女川原子力発電所2号炉

LCO, AOT及びサーベイランスの設定

(「運転上の制限を逸脱した場合における要求される措置等の変更」の反映)

東北電力株式会社

第 1.5-20 図 原子炉補機代替冷却水系 A 系による補機冷却水確保 概要図 (2/2)

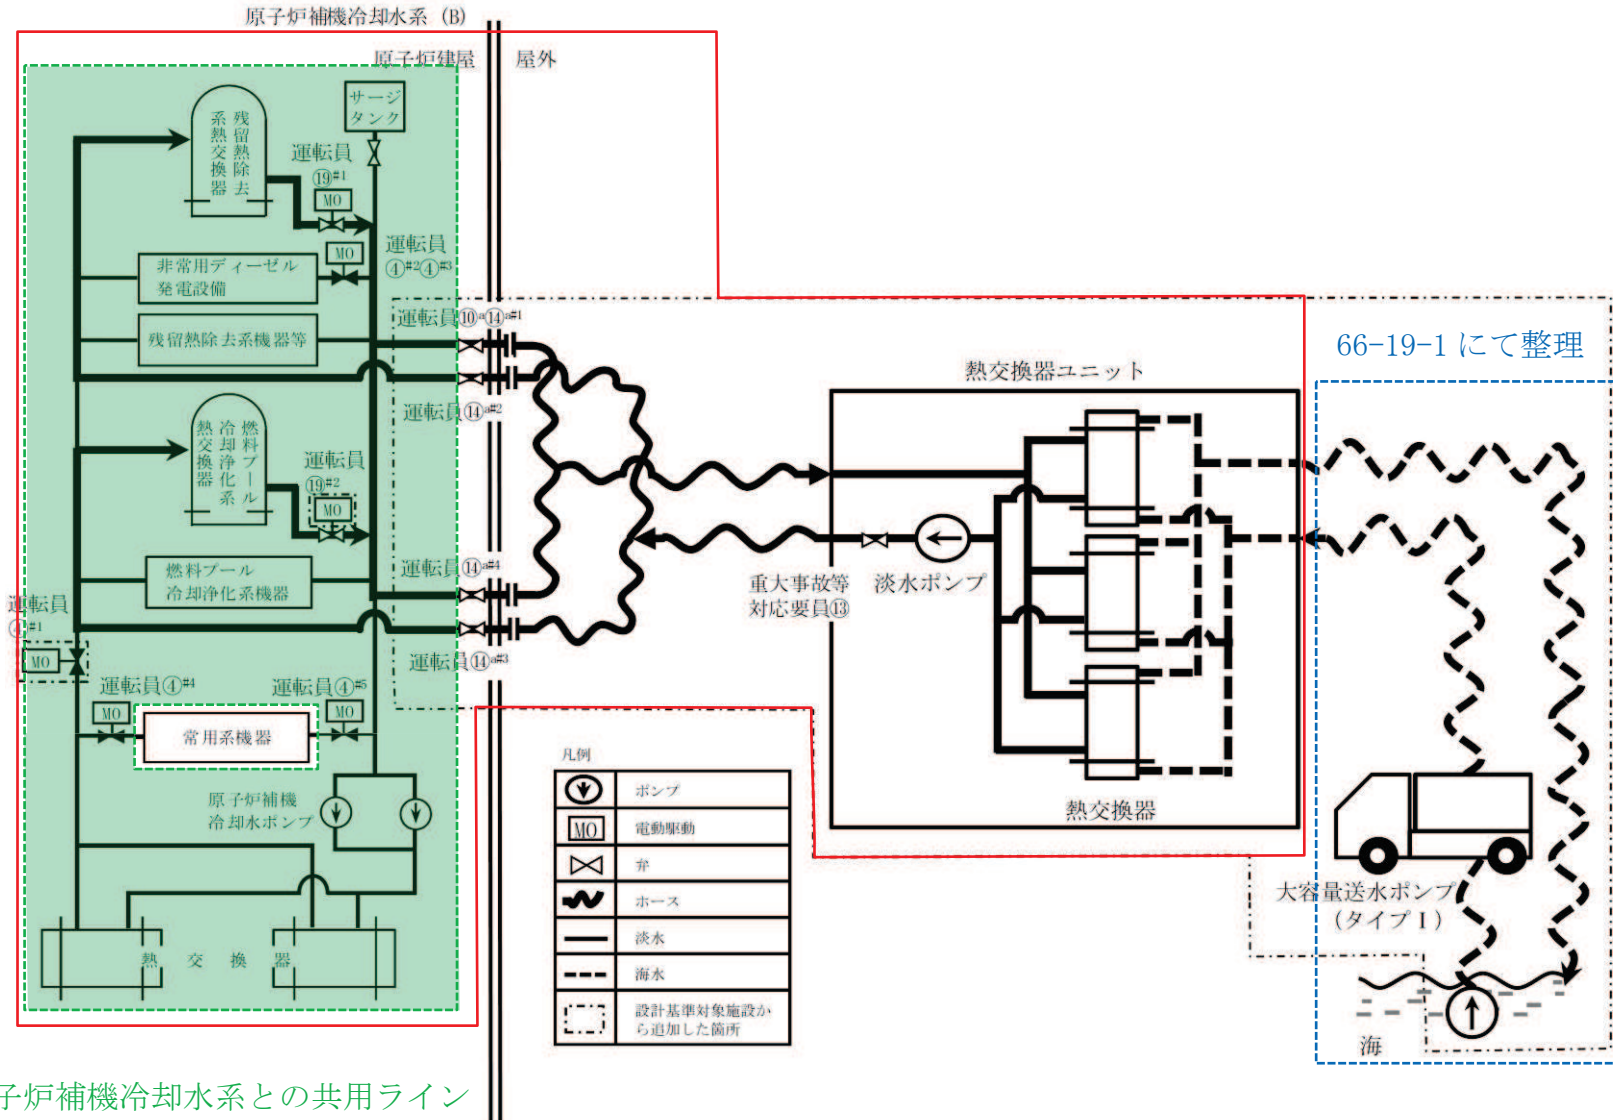
| 保安規定 第66条 条文 | | | | 記載の説明 | 備考 |
|---|---|--|------------------------------|--|------------------------------|
| 運転 起動 高温停止 | D. 原子炉補機冷却水系のB系と共用する配管または弁が動作不能の場合 | D1. 発電課長は、原子炉補機冷却水系A系を起動し、動作可能であることを確認する※9とともに、その他の設備※11が動作可能であることを確認する。 および D2. 発電課長は、当該システムを動作可能な状態に復旧する。 | 速やかに 10日間 | D1. C2. と同様。 D2. C3. と同様。 E1. , E2. 既保安規定と同様の設定とする。 | 運転上の制限を逸脱した場合における要求される措置等の変更 |

66-5-4 の範囲
赤枠にて示す

第 9.6-2 図 水素爆発による原子炉建屋等の損傷を防止するための設備系統概要図(静的触媒式水素再結合装置による水素濃度の上昇抑制)

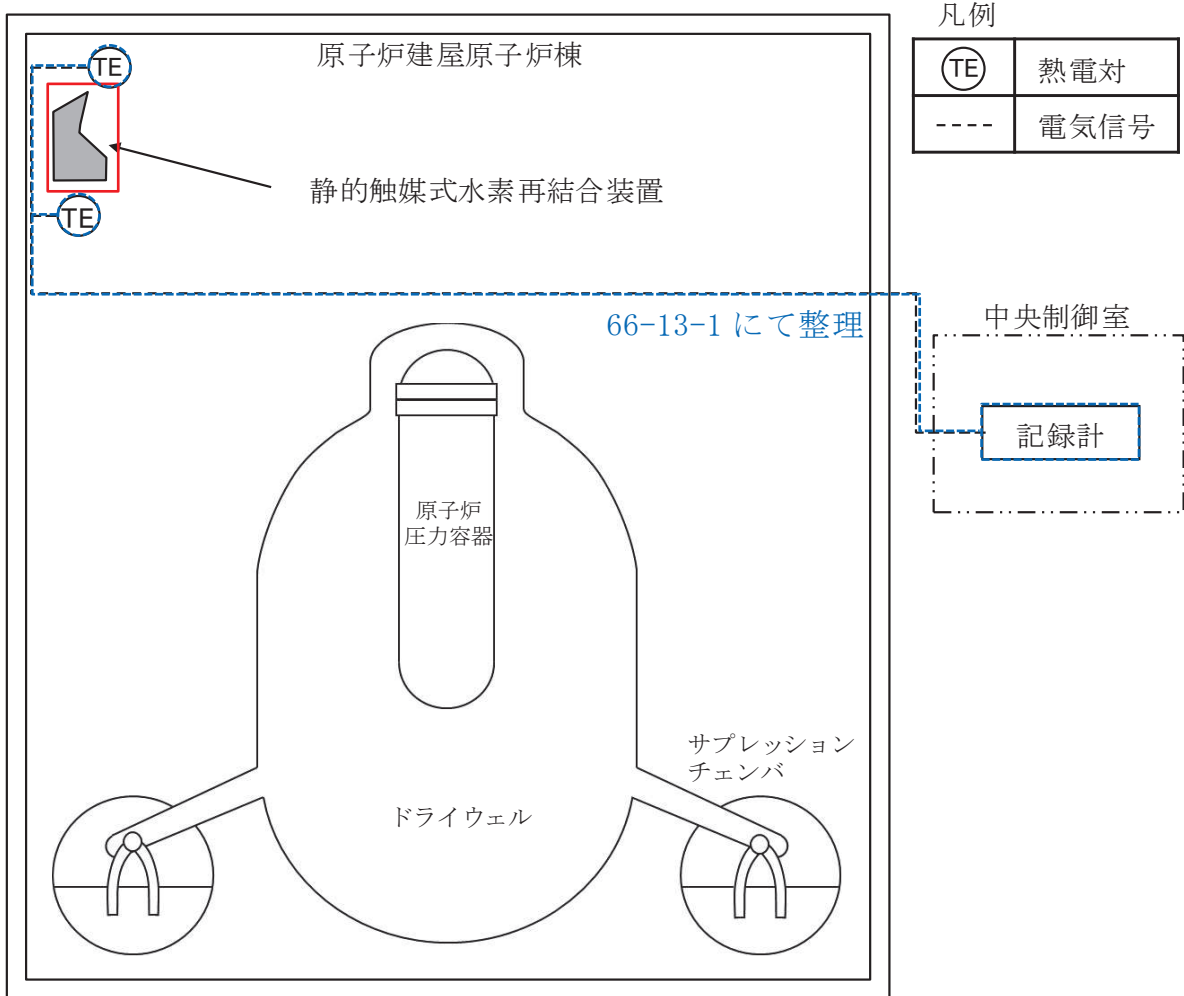
| 保安規定 第66条 条文 | | | | 記載の説明 | 備考 |
|--|------------------------------------|---|------------------------------|---|------------------------------|
| (3) 要求される措置 | | | | ⑧ 運転上の制限を満足していない場合の条件を記載する。 静的触媒式水素再結合装置及び静的触媒式水素再結合装置動作監視装置は、1N要求設備であるため、動作可能な個数が所要数未満となった場合を条件として記載する。 | 運転上の制限を逸脱した場合における要求される措置等の変更 |

66-8-1 範囲
赤枠にて示す

第 1.12-8 図 シルトフェンスの設置位置図

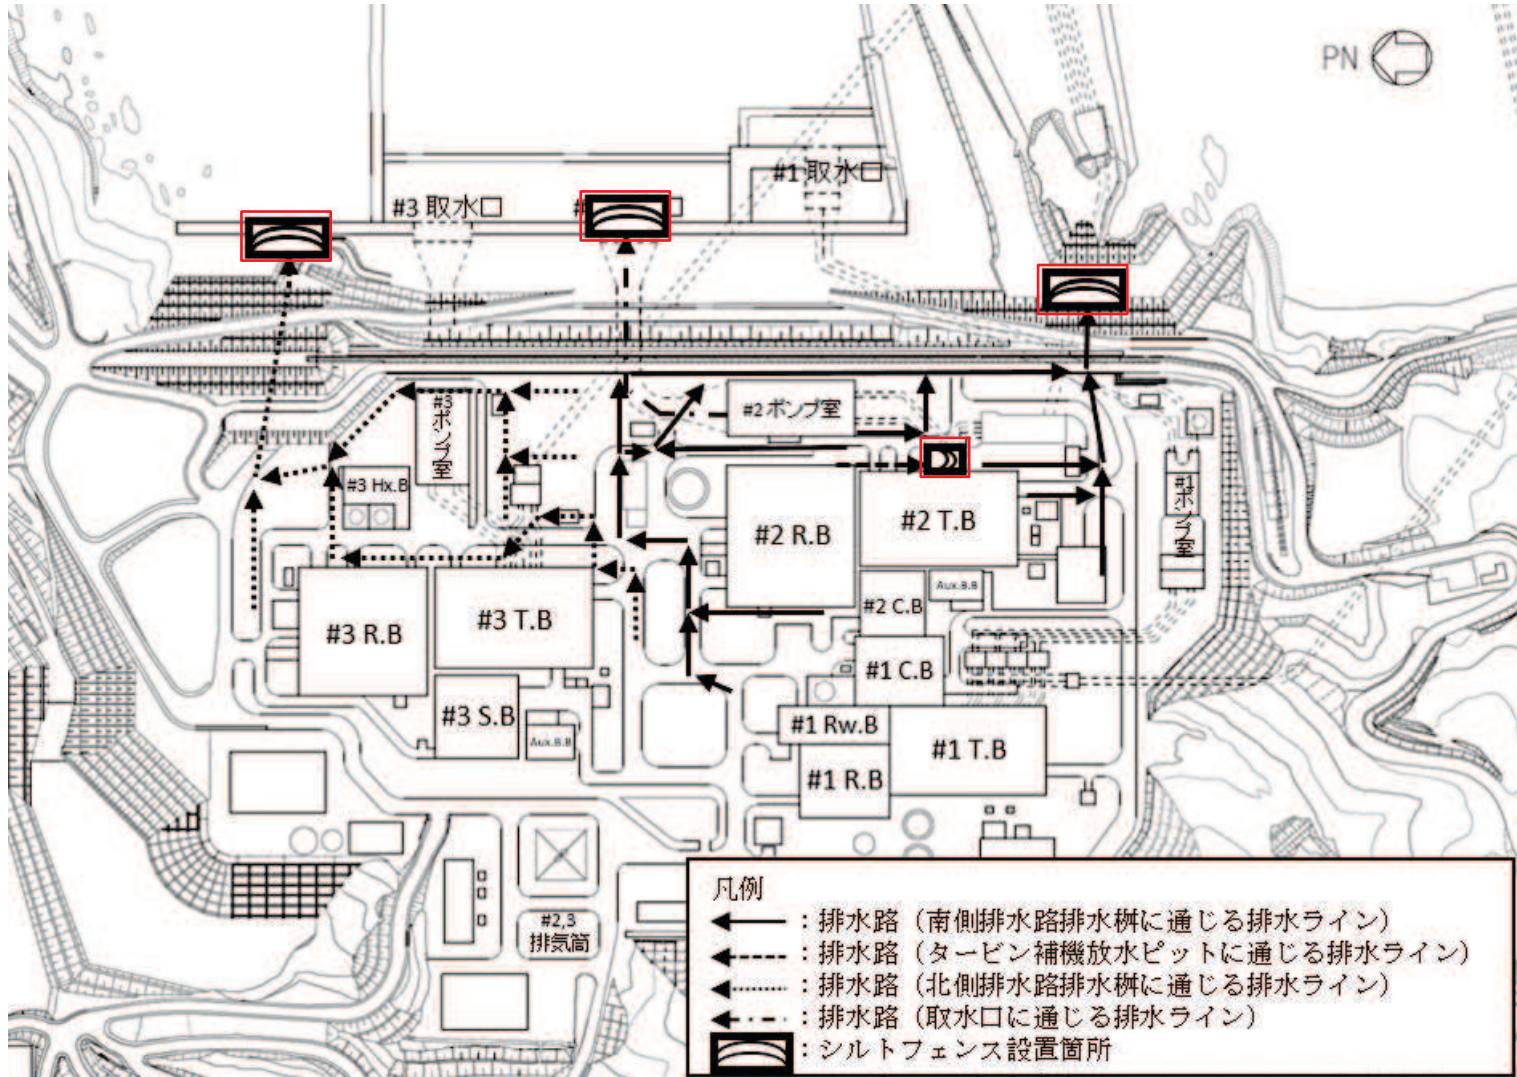
| 保安規定 第66条 条文 | | | | 記載の説明 | 備考 | |
|--|--------------------------------------|--|---|---|------------------------------|--|
| 運転起動高温停止 | A. 海洋への拡散抑制設備（シルトフェンス）が所要数を満足していない場合 | A1. 発電課長は、残留熱除去系1系列を起動し、動作可能であることを確認する※2とともに、その他の設備※3が動作可能であることを確認する。 および A2. 発電課長は、使用済燃料プールの水位がオーバーフロー水位付近にあることおよび水温が65℃以下であることを確認する。 および A3. 1. 防災課長は、代替措置※4を検討し、原子炉主任技術者の確認を得て実施する。 または A3. 2. 防災課長は、当該機能を補完する自主対策設備※5が使用可能であることを確認する。 および A4. 防災課長は、当該設備を使用可能な状態に復旧する。 | 速やかに 速やかに 3日間 3日間 10日間 | ⑧ 運転上の制限を満足しない場合の条件を記載する。海洋への拡散抑制設備（シルトフェンス）は1N要求設備であるため、所要数が1N未満となった場合を条件として記載する。 ⑨ 要求される措置について記載する。（保安規定変更に係る基本方針4.3(2),(3)【運転、起動及び高温停止】 A1., A2. 重大事故等対処設備が動作不能となった場合は、対応する設計基準事故対処設備が動作可能であることを確認することが基本的な考え方であるが、海洋への拡散抑制設備（シルトフェンス）は緩和設備のため、設計基準事故対処設備に該当するものがない。このため、当該設備に期待する機能である「炉心の著しい損傷及び原子炉格納容器の破損又は使用済燃料プール内の燃料集合体等の著しい損傷に至った場合において工場等外への放射性物質の拡散を抑制する」ことの前段階である原子炉格納容器破損防止及び使用済燃料プールの健全性確保の観点で最も実効的な設計基準事故対処設備を確認対象として選定することとし、具体的には残留熱除去系（低圧注水モード、格納容器スプレイ冷却モード、サブプレッションプール水冷却モード）が動作可能であること、使用済燃料プールの水位及び水温が保安規定第54条（使用済燃料プールの水位・水温）に定められている制限値を満足していることを確認する。完了時間は“速やかに”とする。 A3. 1. 当該設備の機能を補完する代替措置（フェンスの補充等）を検討し、原子炉主任技術者の確認を得て実施する。完了時間は設計基準事故対処設備が動作可能である場合のAOT上限（1N未満）である「3日間」とする。 A3. 2. 当該設備の機能を補完する自主対策設備が動作可能であることを確認する。対象となる設備は「設置変更許可申請書（添付書類十）」の技術的能力で整理した「放射性物質吸着材」が該当し、完了時間は設計基準事故対処設備が使用可能である場合のAOT上限（1N未満）である「3日間」とする。 | 運転上の制限を逸脱した場合における要求される措置等の変更 | |

シルトフェンス設置箇所
赤枠にて示す

第 10.2-1 図 代替電源設備系統概要図（常設代替交流電源設備による給電）（ガスタービン発電機から非常用所内電気設備を經由して給電）

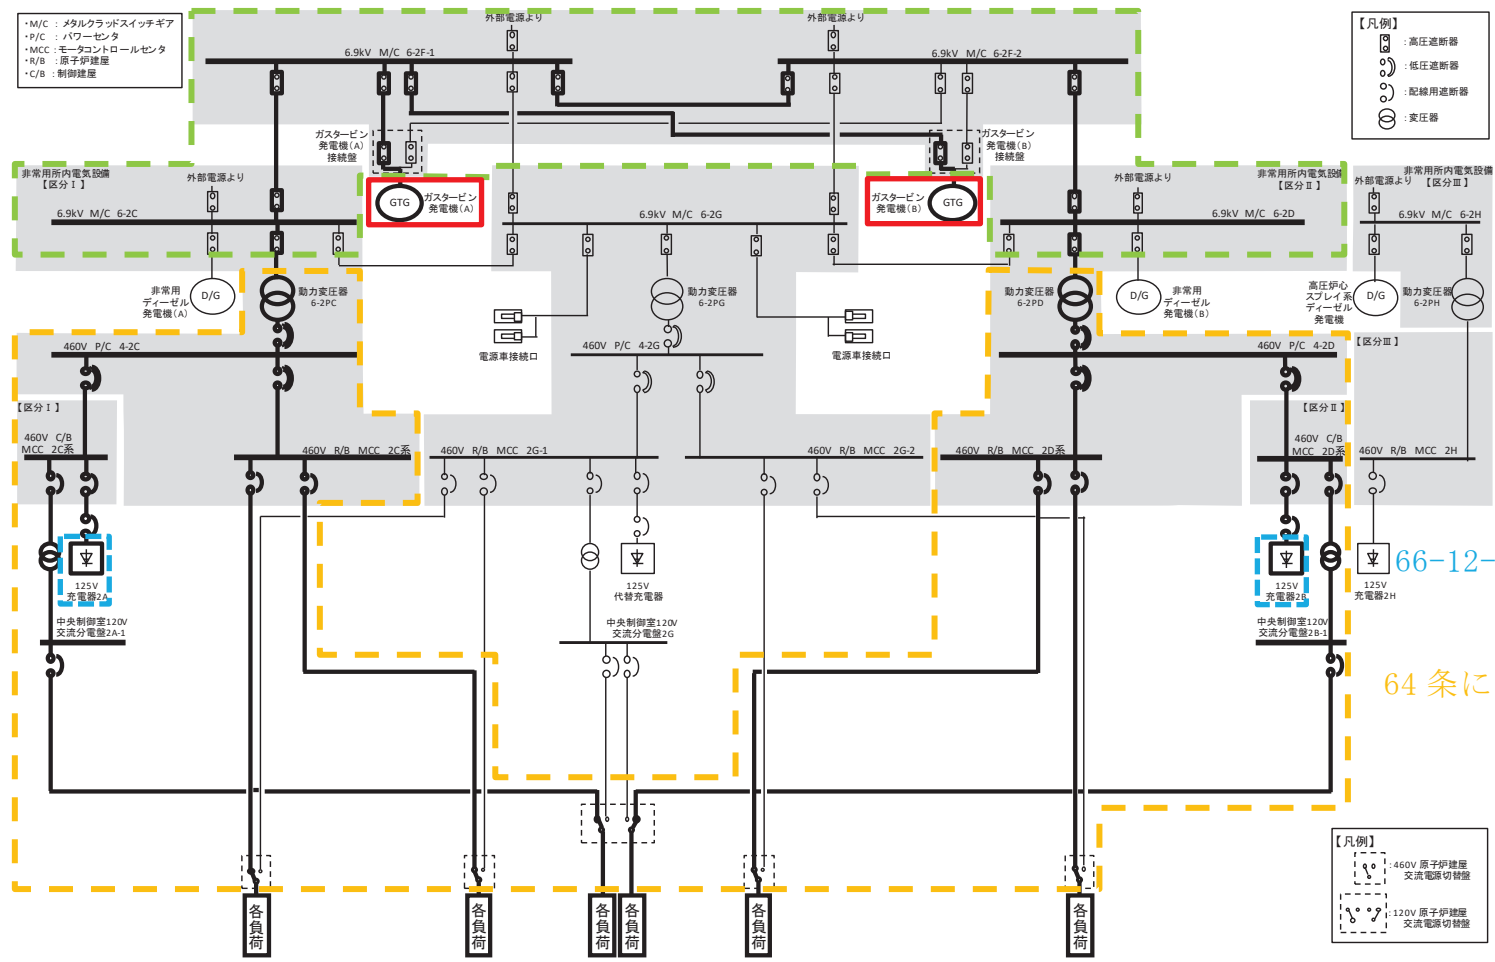
| 保安規定 第66条 条文 | | | | 記載の説明 | 備考 |
|--|-------------------------------|--|------------------------------|---|------------------------------|
| 運転 起動 高温停止 | A. 常設代替交流電源設備が動作不能の場合 | A1. 発電課長は、非常用ディーゼル発電機1台（A系、B系または高圧炉心スプレイ系）を起動し、動作可能であることを確認するとともに、その他の設備 ^{※3} が動作可能であることを確認する。 および A2. 発電課長および防災課長は、当該機能を補完する自主対策設備 ^{※4} が使用可能であることを確認する。 および A2 ² . 発電課長は、当該系統を動作可能な状態に復旧する。 | 速やかに 3日間 3+0日間 | ⑧ 運転上の制限を満足していない場合の条件を記載する。 各設備が所要数を満足していない場合、常設代替交流電源設備を動作不能とみなす。 ⑨ 要求される措置について記載する。（保安規定変更に係る基本方針4.3(2),(3)【運転、起動及び高温停止】 A1. 重大事故等対処設備が動作不能となった場合は、対応する設計基準事故対処設備が動作可能であることを確認する。対象となる設備は「設置変更許可申請書（添付書類十）」の技術的能力で整理した機能喪失を想定する設計基準事故対処設備である非常用ディーゼル発電機（A系、B系又は高圧炉心スプレイ系）が該当し、完了時間は“速やかに”とする。 A2. 動作不能となった重大事故等対処設備の機能を補完する自主対策設備が使用可能であることを確認する。対象となる設備は「設置変更許可申請書（添付書類十）」の技術的能力で整理した「号炉間電力融通設備」が該当し、完了時間は対応する設計基準事故対処設備が動作可能である場合のAOT上限（1N未満）である「3日間」とする。 【必要容量】 3号炉からの電力融通に期待する場合、3号炉の非常用ディーゼル発電機は1基あたり約6,400kWであり、ガスタービン発電機よりも大容量であるため、必要容量を満足する。 【準備時間】 常設代替交流電源設備による受電まで約1.5分であるのに対して、号炉間電力融通ケーブル（常設）による受電の場合は約3.0分、号炉間電力融通ケーブル（可搬型）による受電の場合は約2.5分かかることから、事前準備等の時間短縮措置を行い、1.5分以内に受電できる体制を整える。（添付-3） A2 ² . 当該系統を動作可能な状態に復旧する。完了時間は設計基準事故対処設備補完する自主対策設備が動作可能であることを確認した場合のAOT上限（1N未満）であるので「3+0日間」とする。 B1., B2. 既保安規定と同様の設定とする。 | 運転上の制限を逸脱した場合における要求される措置等の変更 |

66-12-1 の範囲
赤枠にて示す

第 10.2-2 図 代替電源設備系統概要図（常設代替交流電源設備による給電）（ガスタービン発電機から代替所内電気設備を經由して給電）

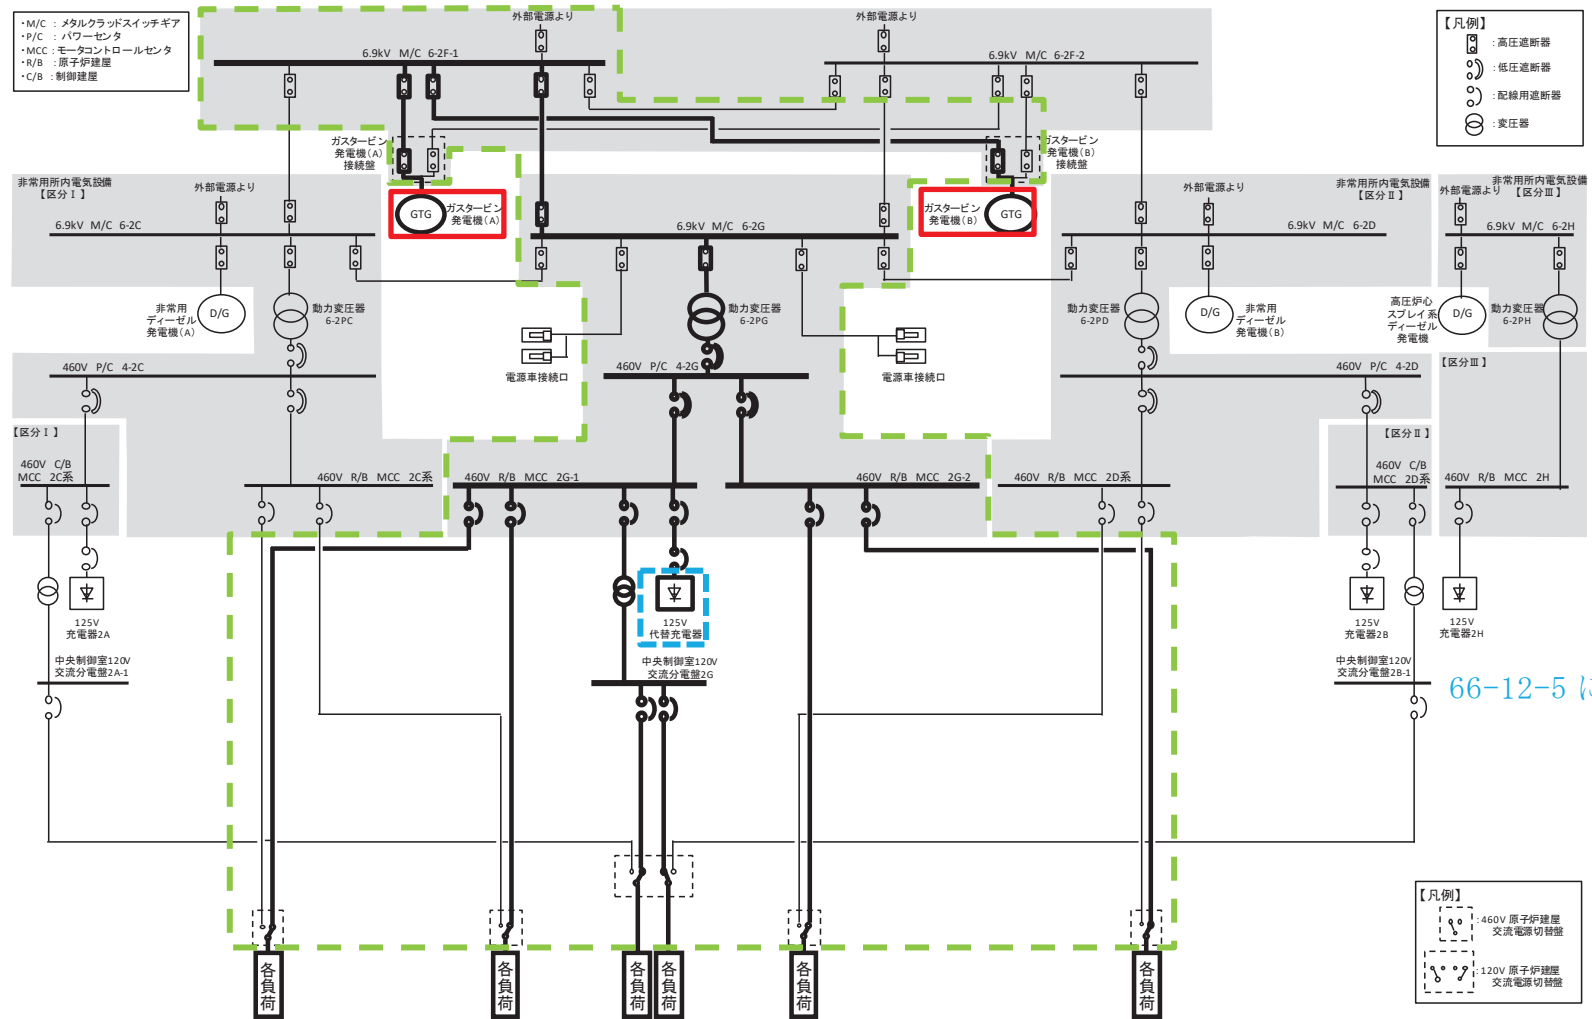
66-12-1 の範囲
赤枠にて示す

第 10.2-3 図 代替電源設備系統概要図（常設代替交流電源設備による給電）（ガスタービン発電機の燃料系統）

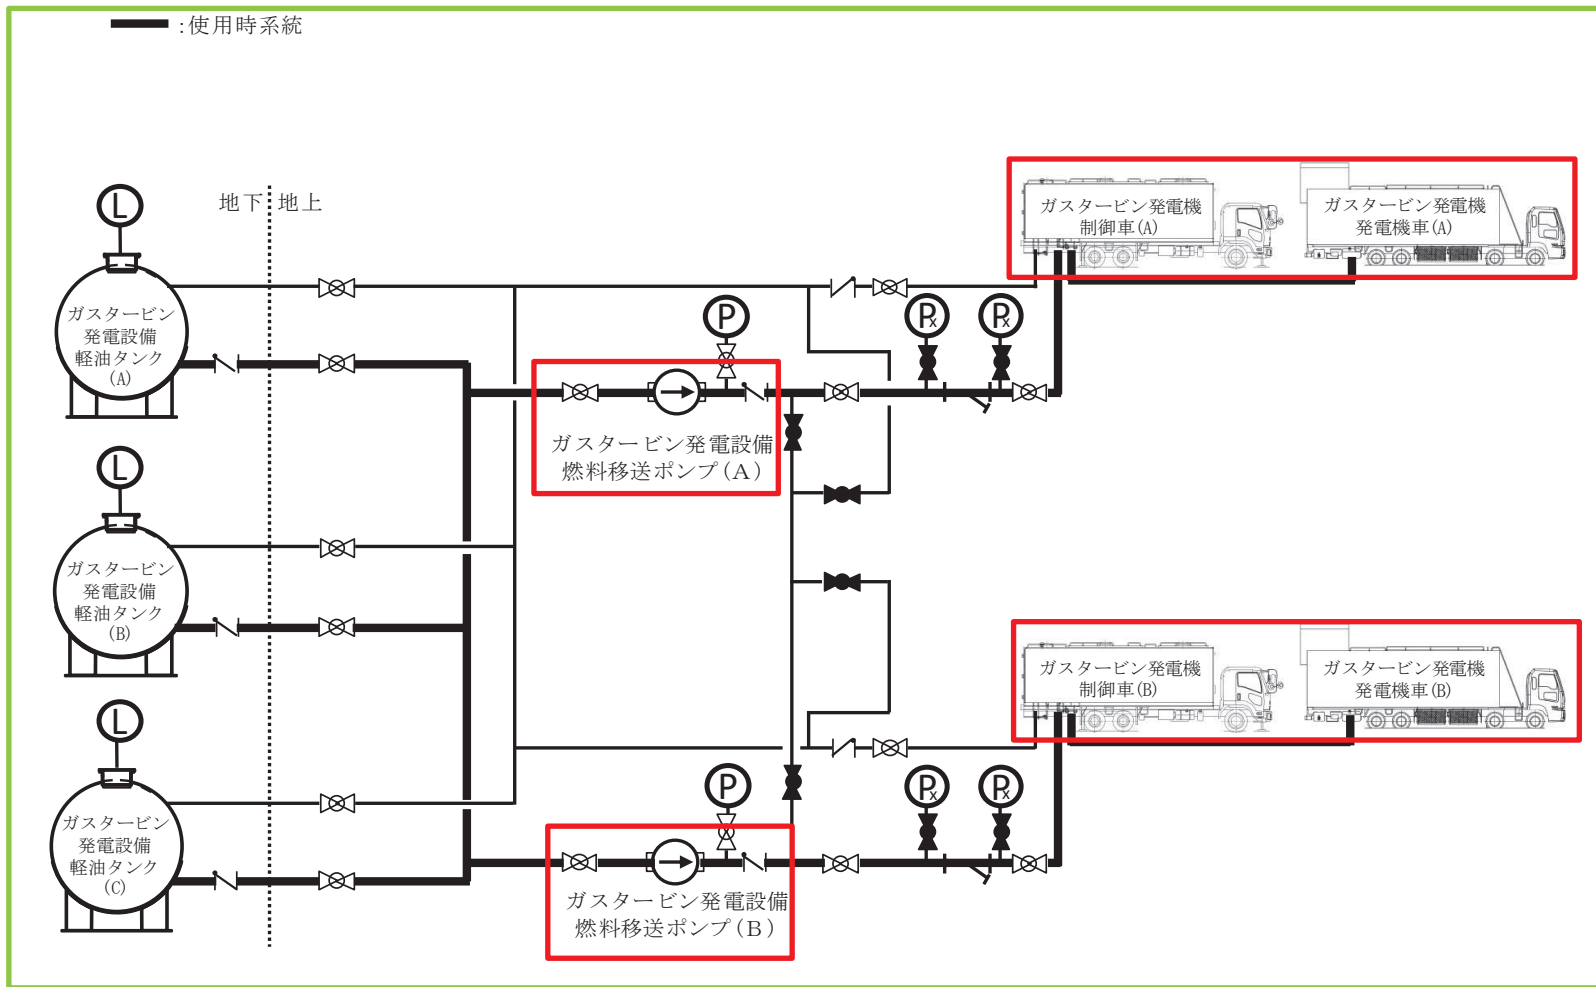
66-12-1 の範囲
赤枠にて示す
